DELIBERAZIONE DELLA GIUNTA REGIONALE 22 maggio 2018, n. 796

**D.lgs. 152/2006 e ssmmii, L.R. 11/2001 e ssmmii, DGR n.1302/2012 - Procedura di VIA di competenza Statale relativa ad un parco eolico "Brindisi Santa Teresa", con potenza complessiva pari a 34,45 MW da realizzare nel territorio comunale di Brindisi. Proponente: Tozzi Green Spa Istanza di VIA ex art. 23 del D.lgs. n. 152/2006 e ssmmii. Parere Regione Puglia ex art. 30 del D.lgs. 152/2006 e ssmmii.**

**Oggetto: procedimento di valutazione di impatto ambientale ex art. 23 del D. Lgs. 152/2006 e ss.mm.ii. relativa al progetto del parco eolico denominato "Eolico Brindisi Santa Teresa" sito nel territorio comunale di Brindisi della potenza complessiva pari a 34.5 MW – Proponente: Tozzi Green S.p.A.)**

Fig. 5 – Componenti dei valori percettivi PPTR

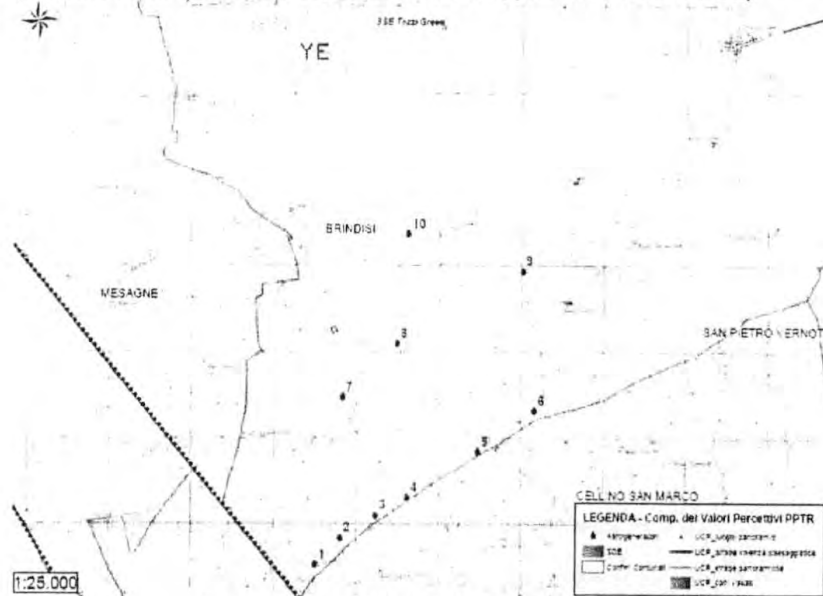
Sono inoltre presenti delle strade a valenza paesaggistica, nelle immediate vicinanze dell'impianto eolico in progetto, visibili nella figura seguente (con tratteggio in direzione NW-SE).

Il Proponente ha redatto, al fine di valutare l'impatto visivo-paesaggistico del parco eolico in progetto, una relazione di impatto visivo, determinando degli indici di sintesi dell'impatto visivo.

Fig. 7 - Interferenze rilevate tra il cavidotto MT in progetto e il reticolo idrografico rilevato

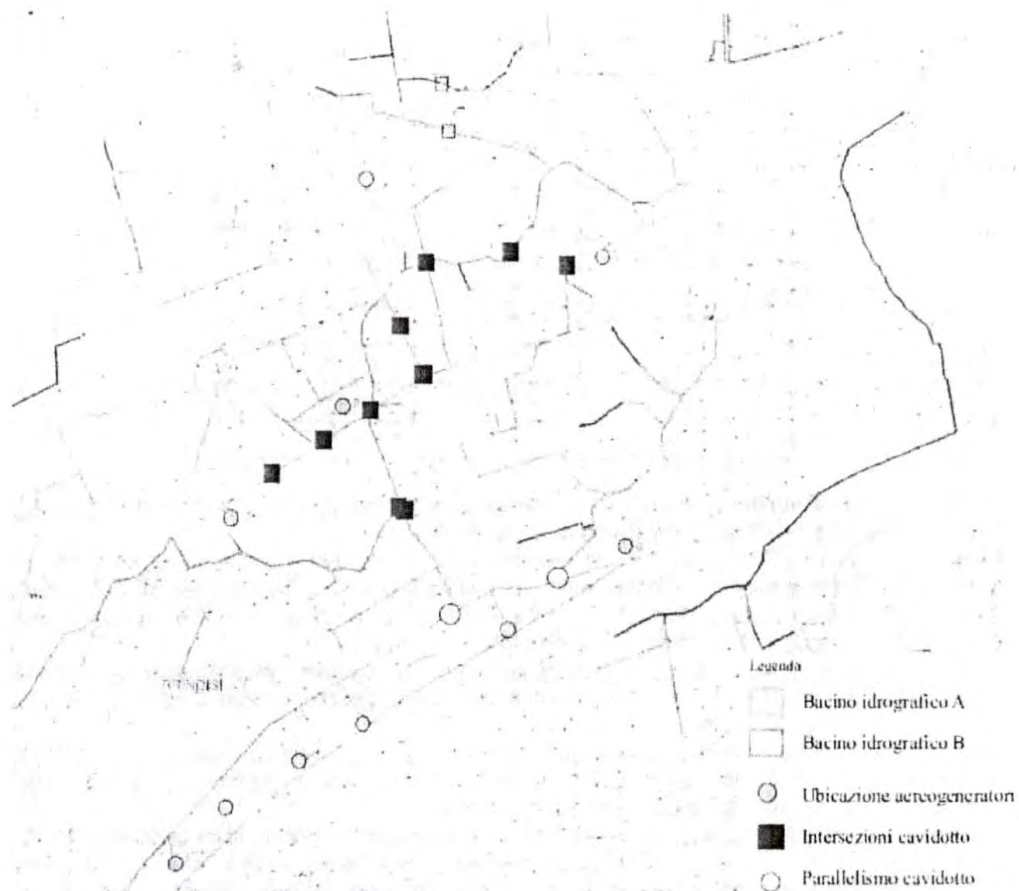
In particolare, il tracciato del cavidotto di collegamento con la sottostazione elettrica, interseca il reticolo idrografico individuato dalla Carta Idrogeomorfologica.

Le interferenze riscontrate sono 12 alle quali si aggiungono due parallelismi tra reticolo e cavidotto e sono riportate nell'immagine seguente.

Ai sensi delle NTA del PAI (artt. 6 e 10), è stato condotto uno studio dei fenomeni erosivi (cfr. relazione idraulica consegnata), al fine di poter ritenere in sicurezza idraulica il cavidotto, per eventi di piena con tempo di ritorno fino a 200 anni (Art.36 delle NTA del PAI).

In merito a tale studio dovrà esprimersi la competente Autorità di Bacino della Puglia, rilevando in questa sede la sua completezza.
